至近のプラント状況や試験結果を踏まえた
実施計画Ⅲ 第1編 第18条, 第19条, 第25条
の変更について

2020年8月12日
東京電力ホールディングス株式会社

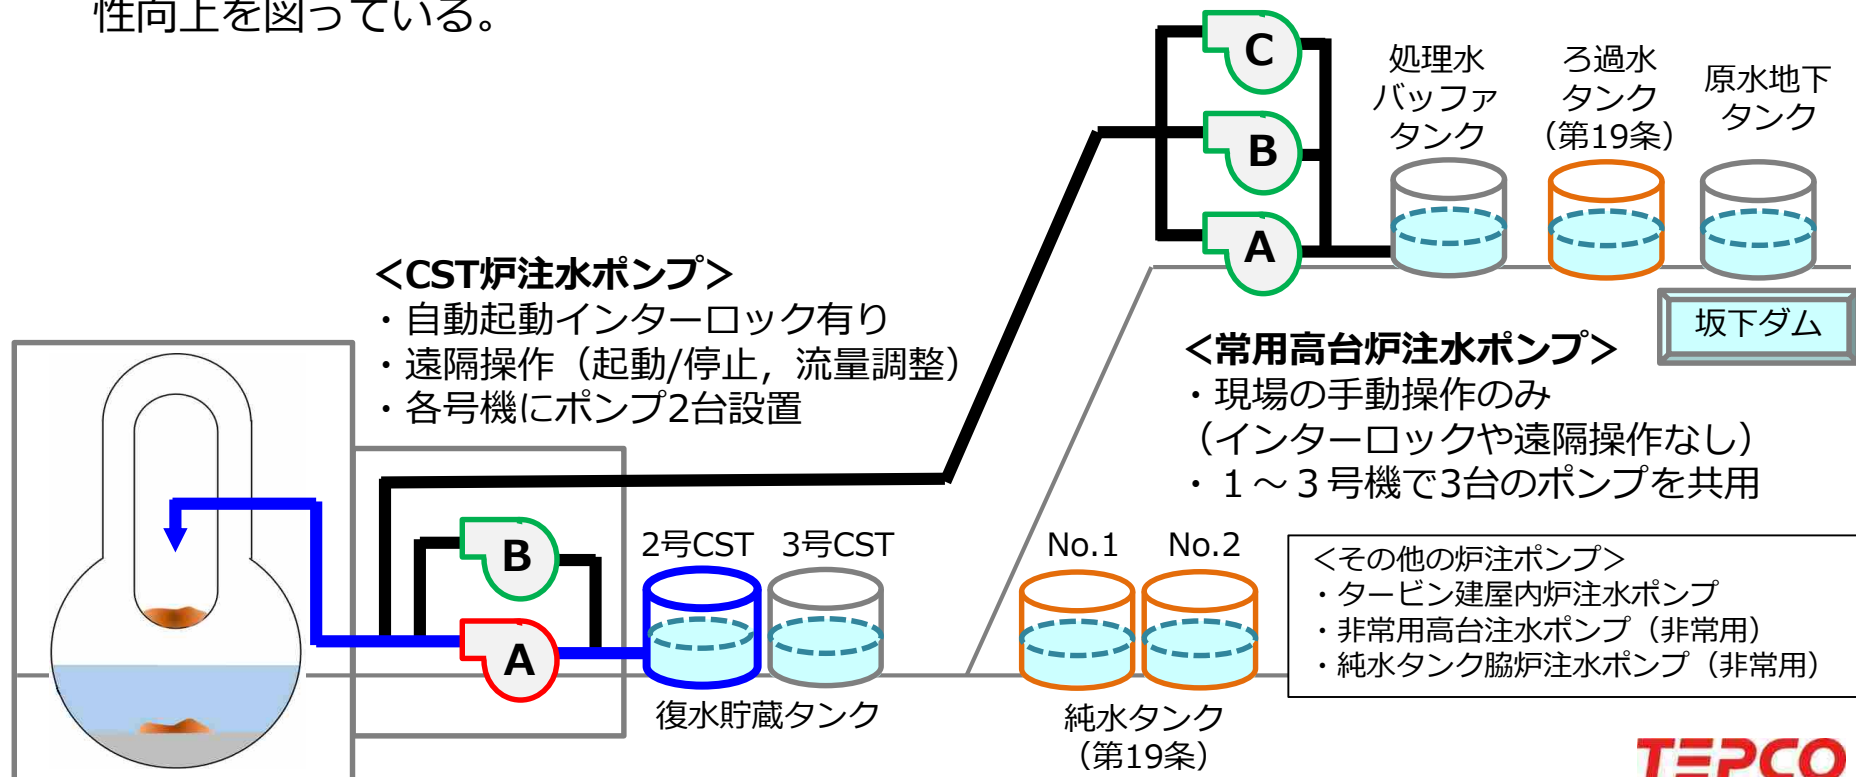
第18条 方向性①：24時間以内の注水停止を許容する。

- 2019年度に実施した1～3号機の原子炉注水停止試験の実績から、一時的な原子炉注水の停止による温度上昇などの影響は限定的であることを確認。
- また、実績から評価されるRPV底部温度が80℃に至るまでの時間余裕は10日以上であり、電源や水源の確保を含めた原子炉注水系の復旧時間余裕は十分に確保されている状況。
- 一方、長期間の注水停止による炉内状況の変化については知見が少ないこと、また復旧対応にかかる時間を十分に確保することから、10日以上の時間余裕の範囲内であっても、むやみに長時間の停止を許容すべきものではない。
- 従って、第18条では、許容する原子炉注水の停止は10日に十分な余裕がある範囲内で、24時間に限定することとする。

第18条 方向性③：注水量増加幅の制限を従来の $1.0\text{m}^3/\text{h}$ から $1.5\text{m}^3/\text{h}$ に変更する。

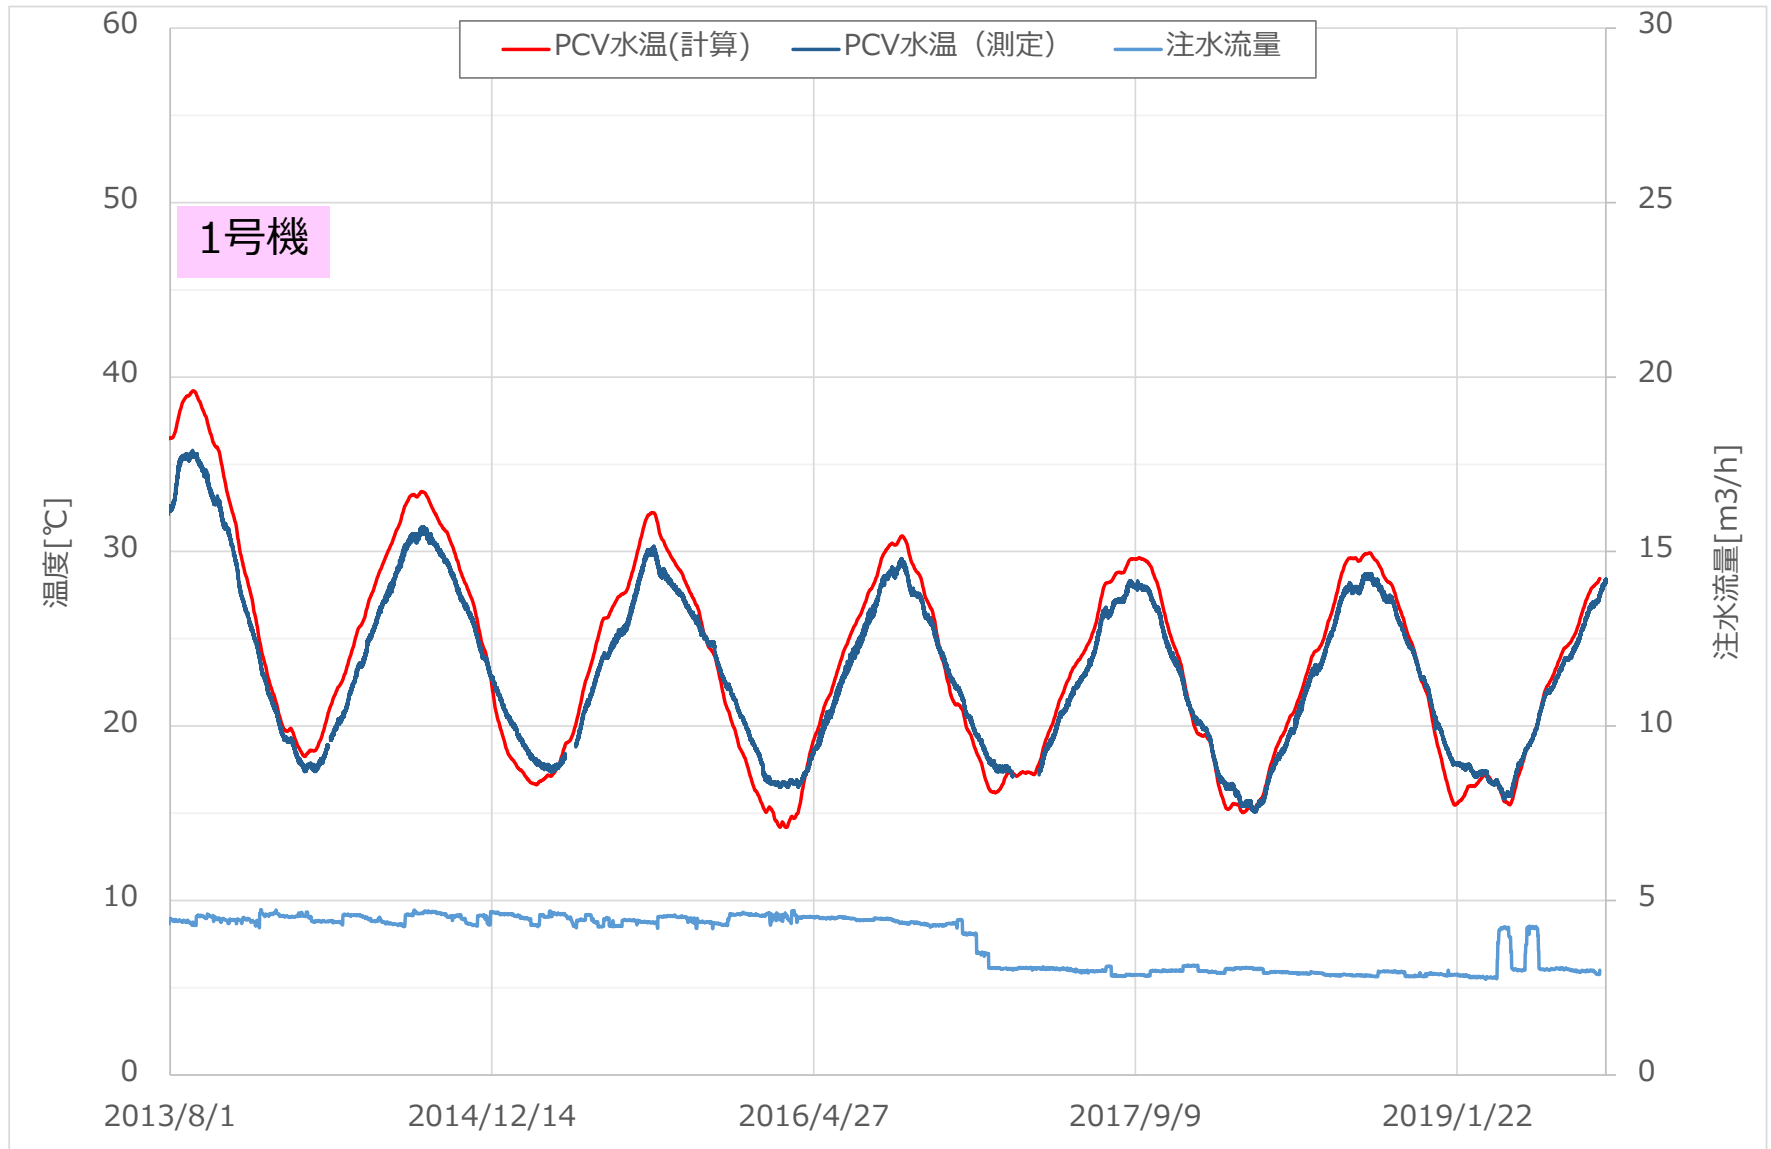
- PCVガス管理設備で短半減期希ガス（キセノン135）の濃度を継続監視し、これまで、燃料デブリは未臨界を維持していることを確認している。
- 燃料デブリの再臨界が起こる可能性については、以下の理由から、工学的に極めて低いと考えられる。
 - ① 燃料集合体の溶融により、水との存在比の観点から臨界になりにくい形状に変化していること
 - ② 炉心溶融の過程で炉内構造物等の不純物の混入が予想されること
 - ③ 燃料デブリは炉心部に留まらず広範囲に分散していると推定されること
- しかしながら、再臨界のリスクを極力抑制するため、念のため、任意の24時間あたりの注水量の増加幅については、過去実績として未臨界の維持を確認している $1.0\text{m}^3/\text{h}$ 以下に制限していた。
- 2019年度に実施した1～3号機の原子炉注水停止試験の実績から、 $1.5\text{m}^3/\text{h}$ の注水増加においても、キセノン135濃度に変動はなく、未臨界を維持していたことを確認したことから、実績に基づき、制限値を $1.5\text{m}^3/\text{h}$ に変更する。

参考：1号機 RPV温度の計算結果（熱バランスモデル）

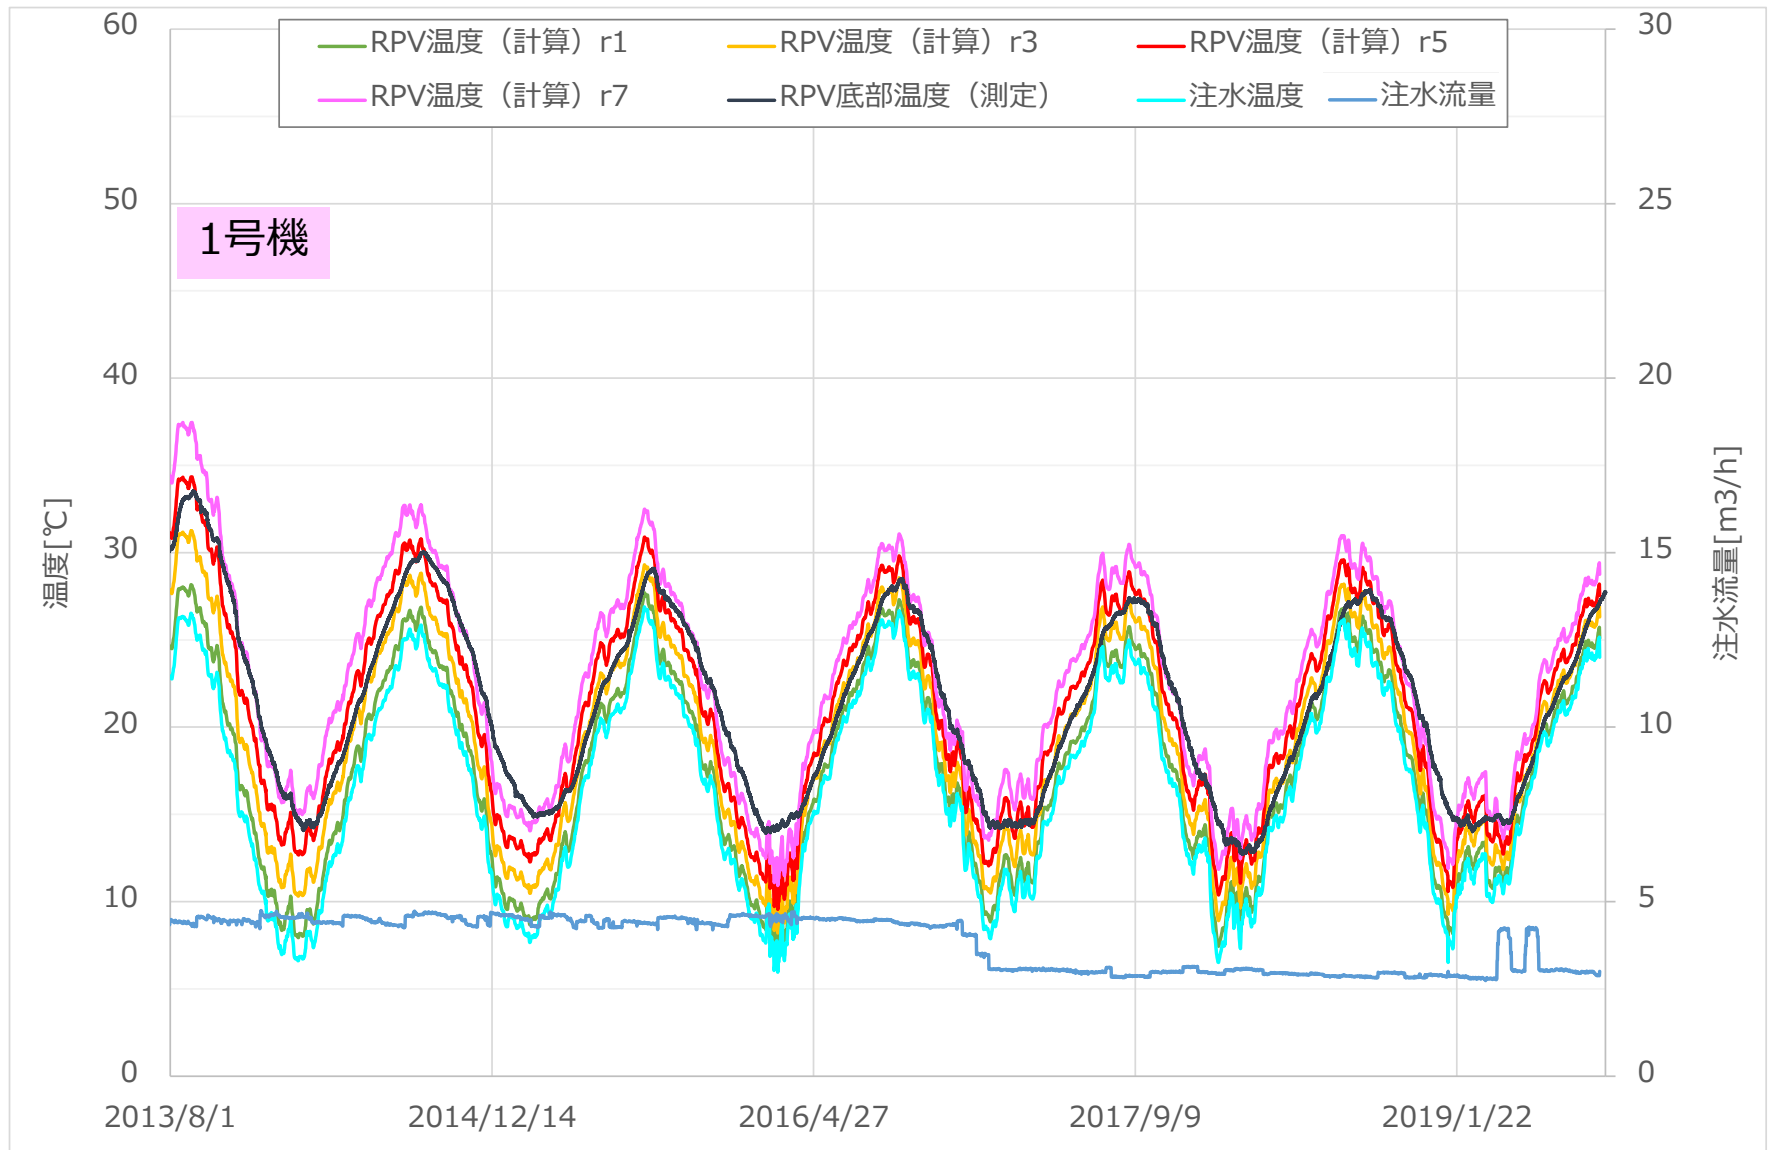
- 原子炉の冷却状態にかかるこれまでの検討や、データ蓄積に伴う知見拡充などにより、熱バランスモデルによる温度計算によって、RPV底部温度やPCV温度を概ね評価可能となってきた。
- 熱バランスモデルによる温度評価には、一定の不確かさはあるものの、以下のことから、RPV底部温度やPCV温度の運転上の制限を確認し、燃料デブリの残留熱を適切に除去していることの確認に適用可能である。
 - ① これまでの実績から、評価値と実測値の差分は、既設温度計の不確かさ（最大20℃以内）の範囲内であること。
 - ② 評価条件を適度に保守側に設定するなどにより、不確かさの影響を軽減すること。
- なお、注水停止中のRPV底部温度やPCV温度についても、注水停止試験の実績では、概ね評価の範囲内であったが、注水停止時の影響については不確かさが大きいことから、注水停止中については評価による温度確認は適用しないものとする。
